Vous avez consulté le Ministère des Armées par courrier du 6 avril 2021, pour le Permis d'Aménager n° PA 066 148 21 A 002, relatif au projet de valorisation écotouristique et culturelle du site du CAP BEAR.

**ETUDE DE DOSSIER 5<sup>ème</sup> NON ASSUJETTIS**  
**N° 2021/004542**

**N° PA 66 148 21 A0002**

**Objet : Valorisation du Cap Béar N°PA 06614821A0002**

Commune de Port-Vendres  
Incendie de Forêt

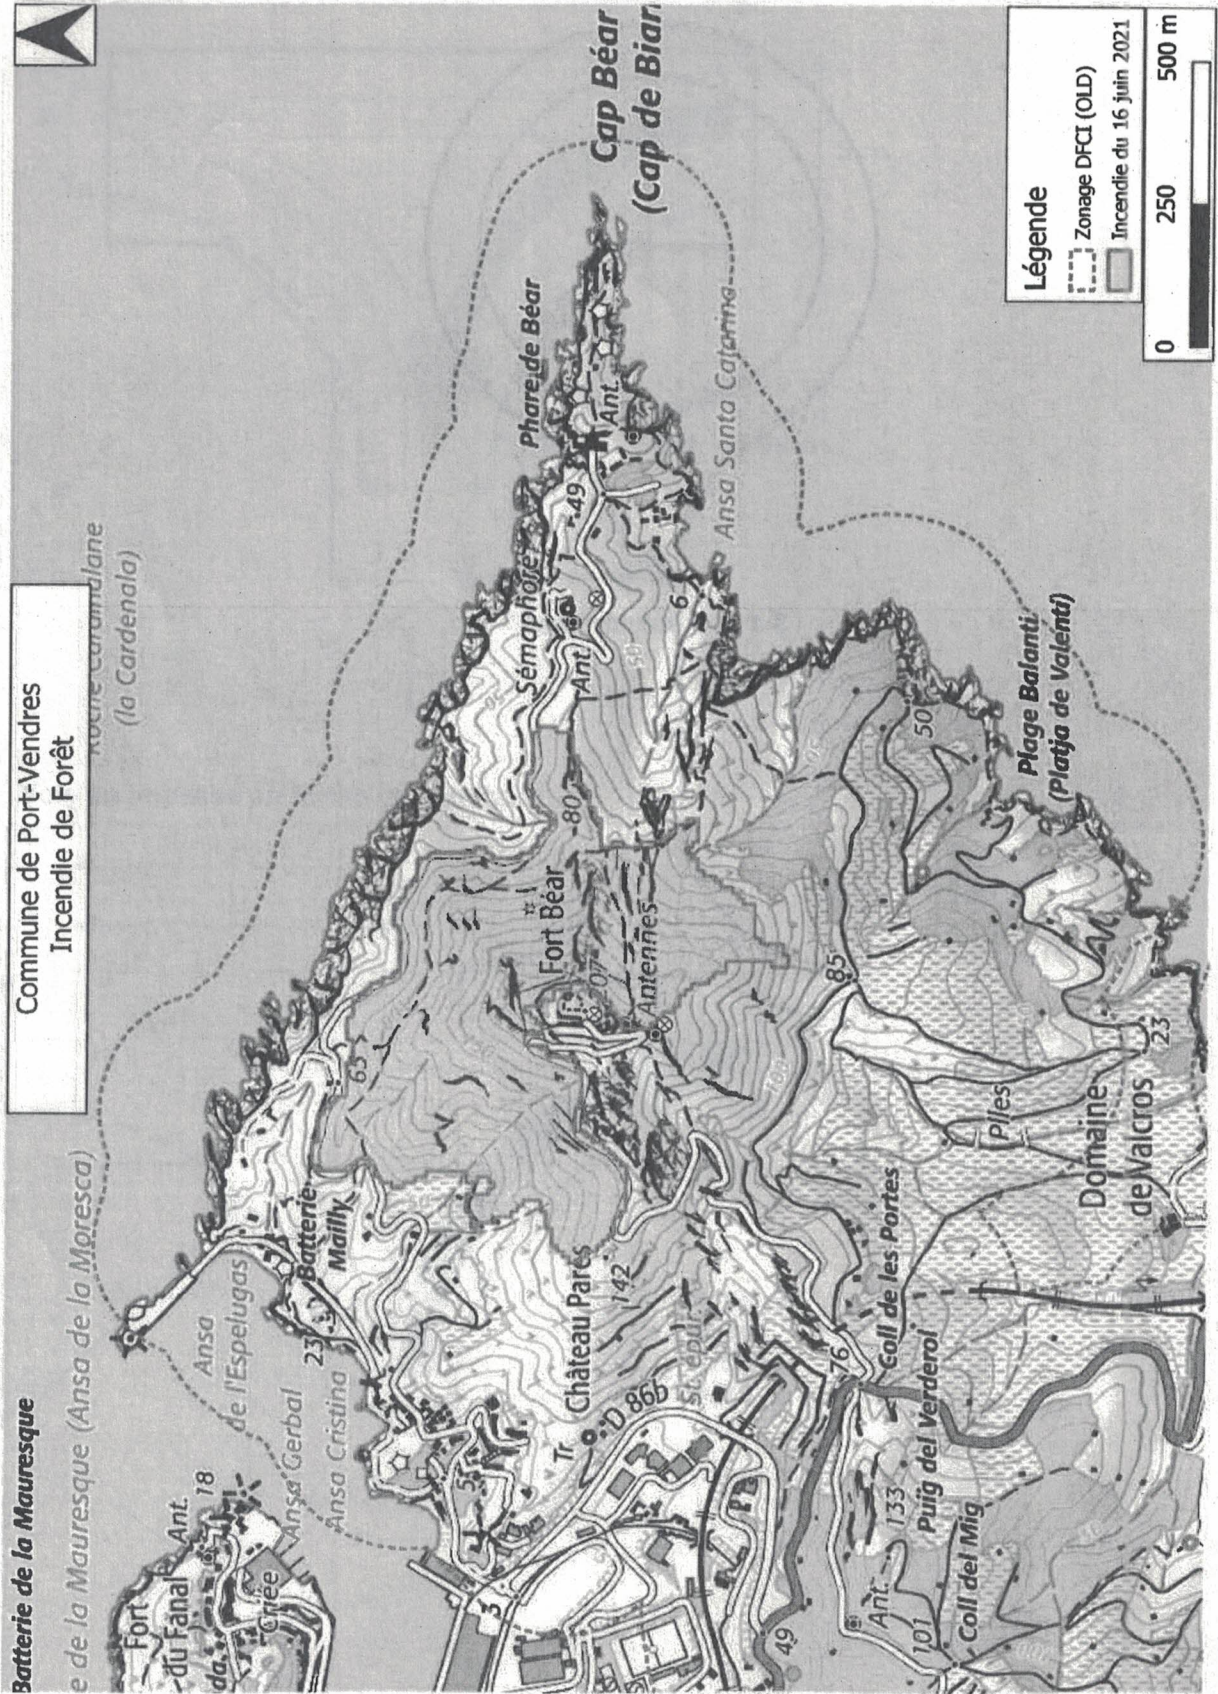
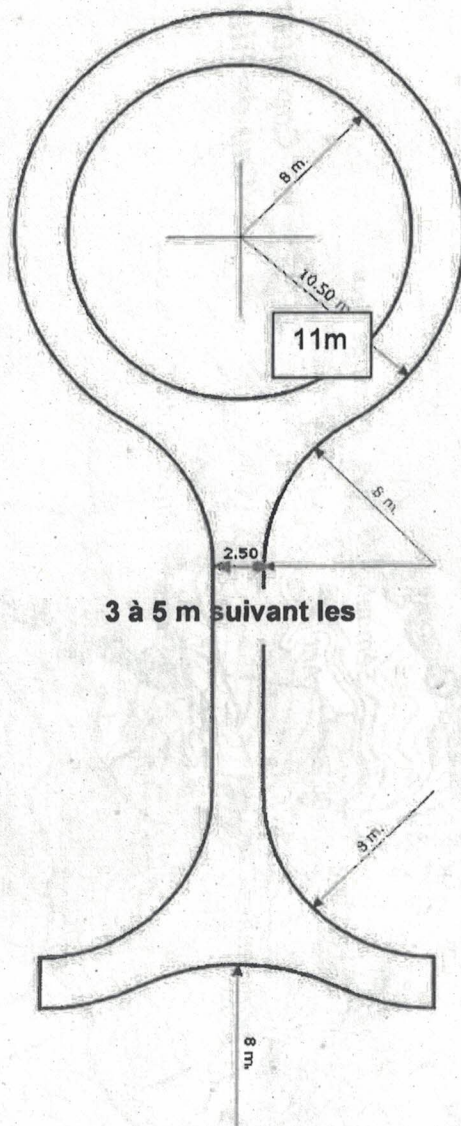
La prise en compte du risque incendie de forêt n'est pas évoquée dans les documents. Pourtant, un événement récent prouve que ce risque est bien présent sur ce site. L'incendie du 16 juin 2021 sur le secteur du Cap Béar a ainsi parcouru 33 hectares (voir carte). Malgré l'humidité relative élevée, le feu s'est rapidement propagé dans une végétation très sèche. Le feu n'a été stoppé qu'après l'intervention de 4 canadiens durant l'après midi du fait de la difficulté d'accès au site pour les moyens terrestres. Des points sensibles (habitations) ont été protégés et des personnes évacuées.

Avec ces enjeux humains proches et l'accroissement de la fréquentation générée par le projet, le risque incendie doit impérativement être intégré dans le projet

En premier lieu, les mesures de débroussaillage autour des bâtiments (sémaphore, phare...) et des installations (parking) devront être appliquées sur une profondeur de 50 mètres conformément à l'arrêté préfectoral n°2019105-0001 du 15 avril 2019 relatif aux mesures de débroussaillage réglementaires en zone soumise au code forestier (modifié par l'arrêté du 29 avril 2021).

## Caractéristiques des aires de retournement

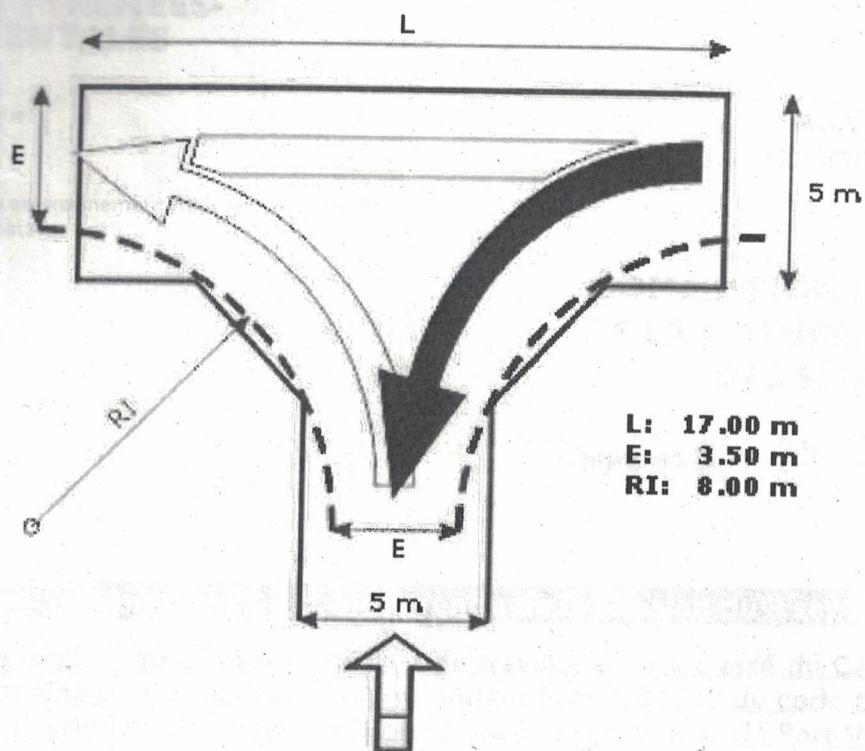
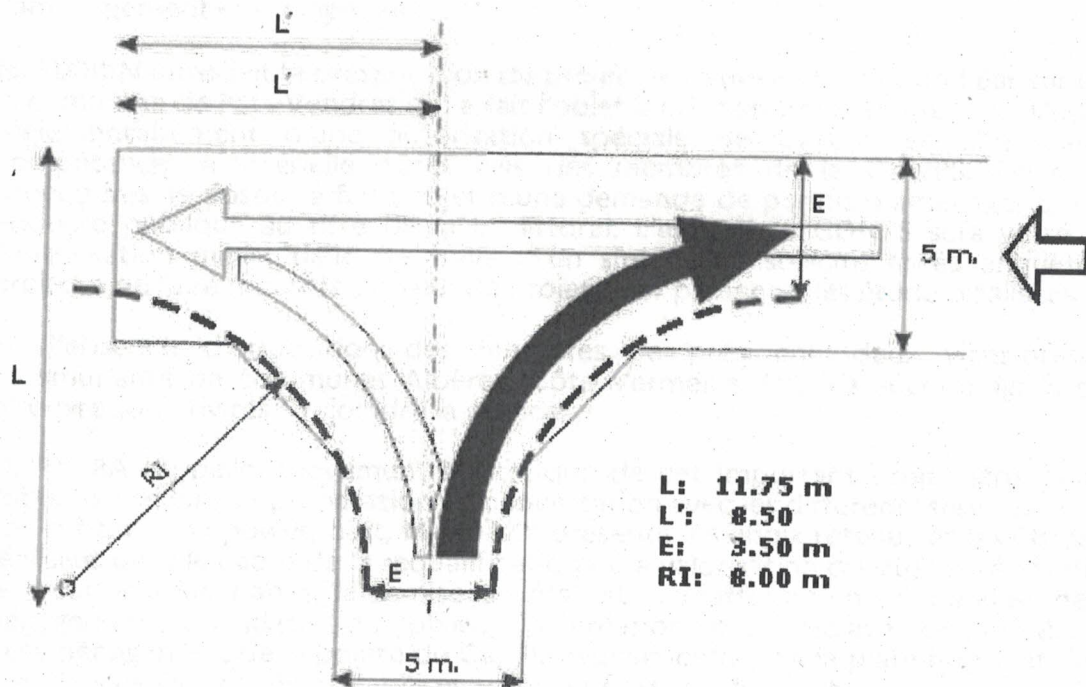
Une place de retournement présentant les caractéristiques au moins égales au schéma joint devra être présente sur le site du Sémaphore.
